RE: Solicitud de Verificación de Coordenadas-Regional de Herrera

GEOMATICA-EIA-CAT I-0618-2024

Proyecto: "**RESIDENCIA BELLA**"

PROVINCIA DE HERRERA, DISTRITO DE CHITRÉ, CORREGIMIENTO DE CHITRÉ CABECERA- VERIFICACIÓN DE COORDENADAS DEL PROYECTO
"RESIDENCIA BELLA"

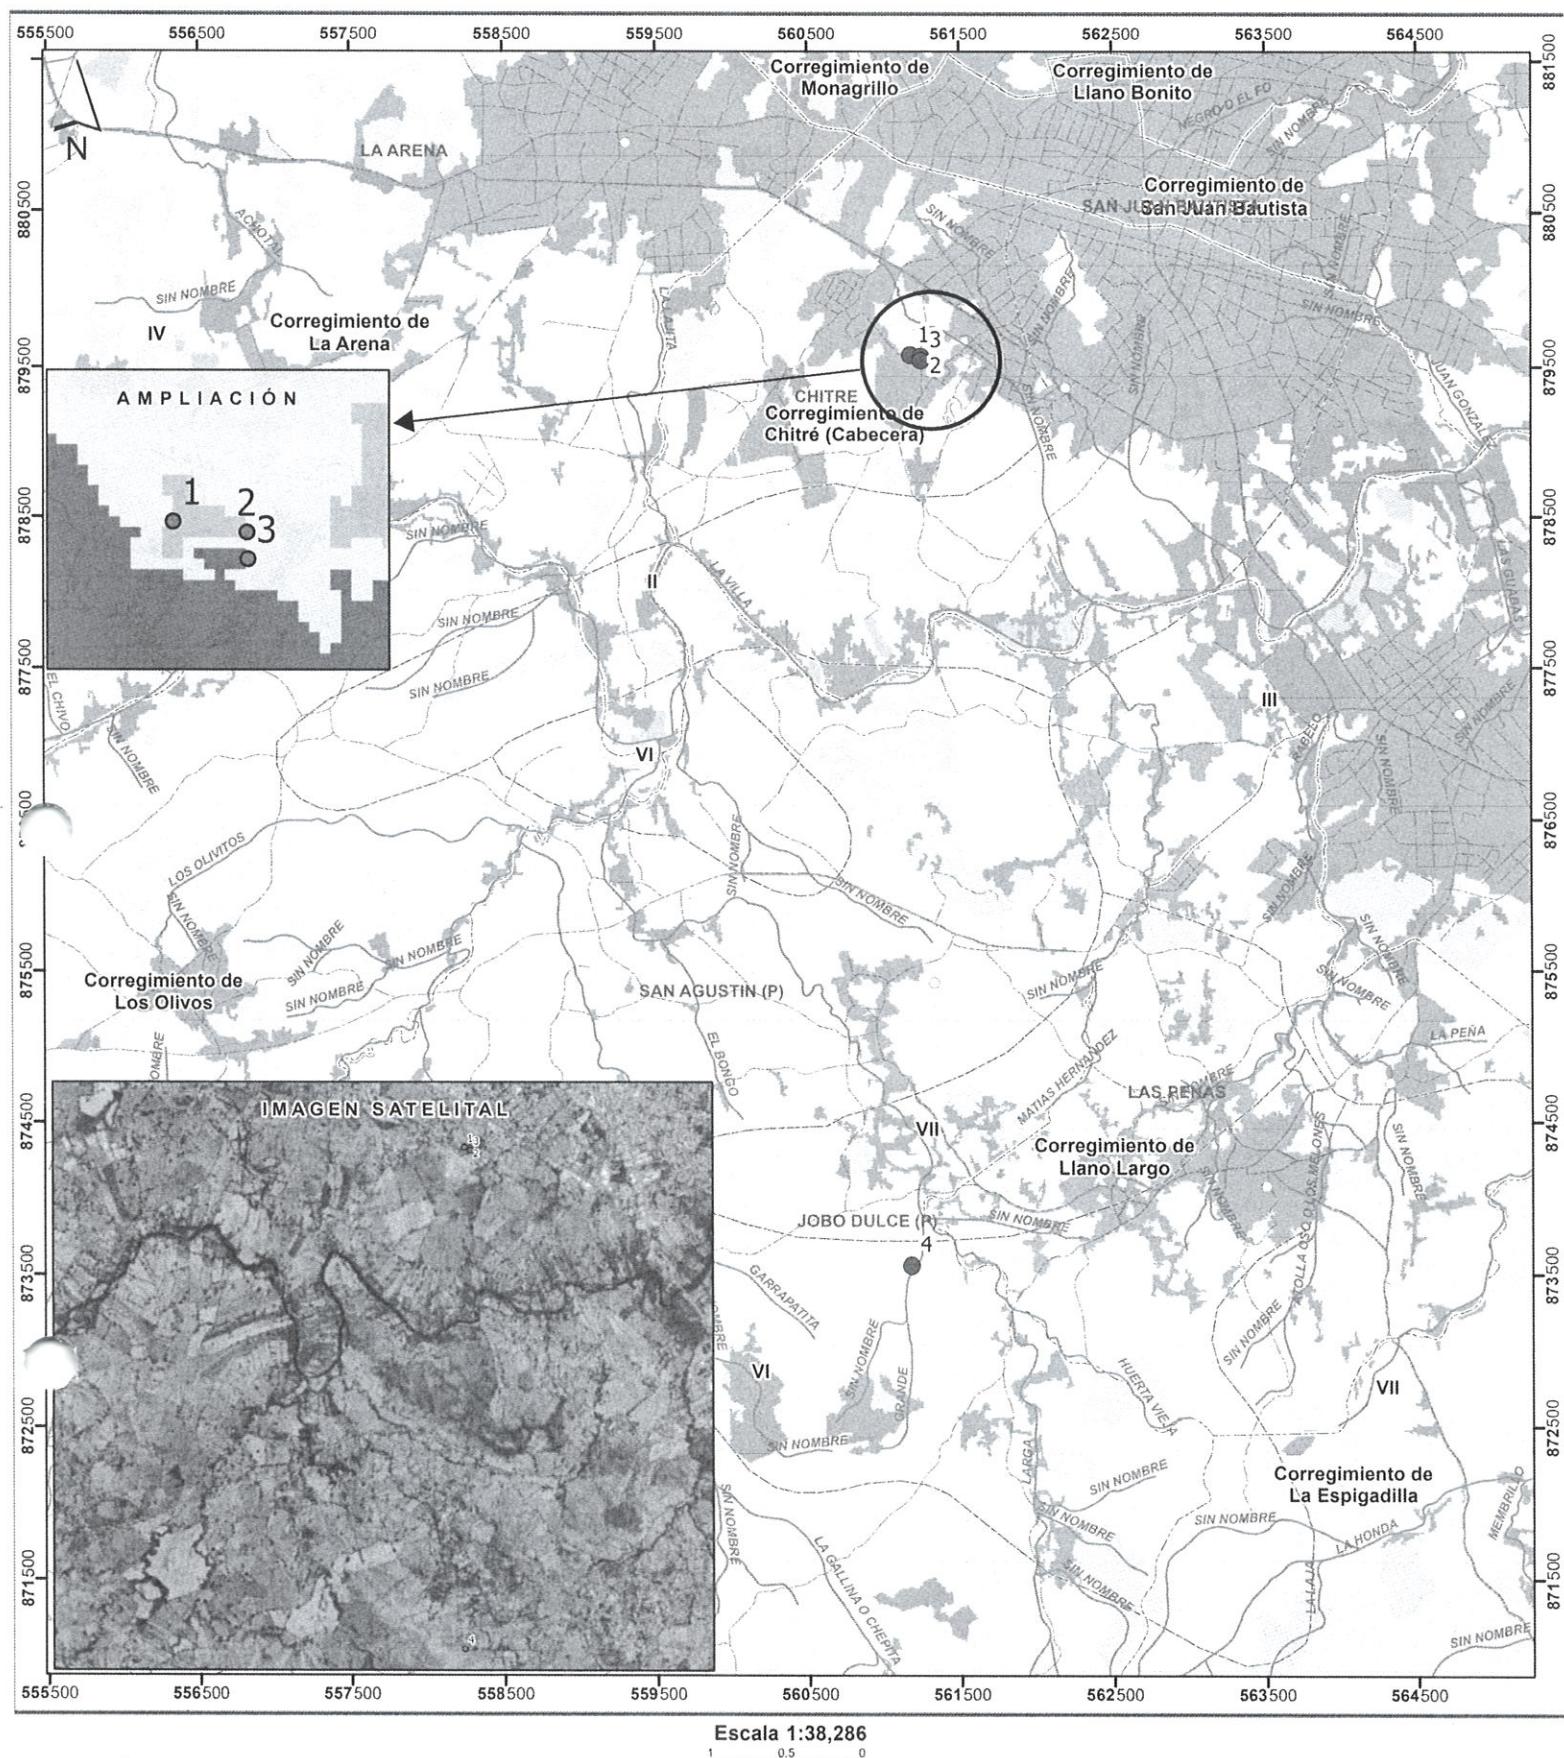
Las coordenadas proporcionadas presentan inconsistencias que impiden la generación del polígono correspondiente al proyecto (Residencia Bella). Específicamente, el punto 4 se localiza a 6 kilómetros del punto 3, lo que interrumpe la secuencia numérica esperada. Se requiere una revisión y corrección de las coordenadas para facilitar la verificación y la elaboración de la cartografía correspondiente.
